改善箇所説明図

(不具合内容)

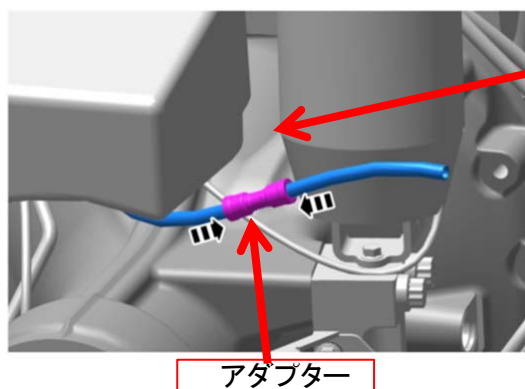
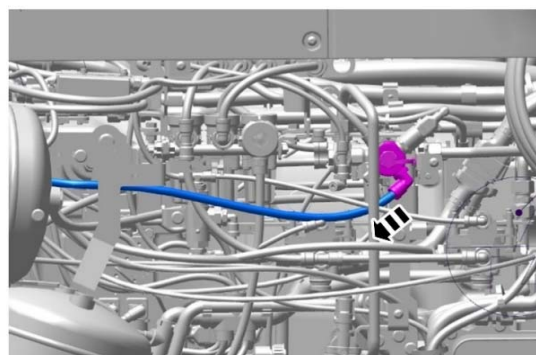
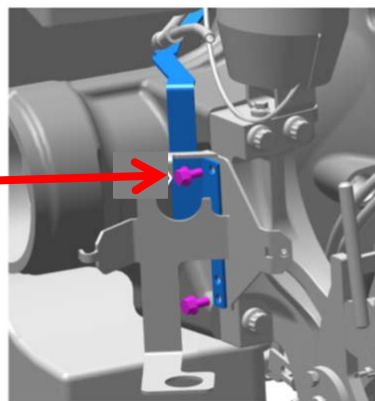
農耕トラクタのトレーラーブレーキの圧縮空気ホースにおいて、設計検討が不十分なため、燃料タンクに干渉することがある。
そのため、そのまま使用を続けると、圧縮空気ホースが摩耗し、損傷した場合にエアが漏れ、最悪の場合、トレーラーの制動力が失われるおそれがある。

損傷がない場合はホース延長

損傷がある場合はホース交換

ブラケット

トレーラーブレーキの当該圧縮空気ホースに損傷がないかを点検し、ホースに損傷が認められた場合は、対策品に交換し、ブラケットで固定する。
当該圧縮空気ホースに損傷がない場合は、アダプターを使用してホースを延長し、ブラケットで固定する。
識別:改善実施済み車両には、車両後方右側にリコール届出番号(外-4062)のステッカーを貼付ける。
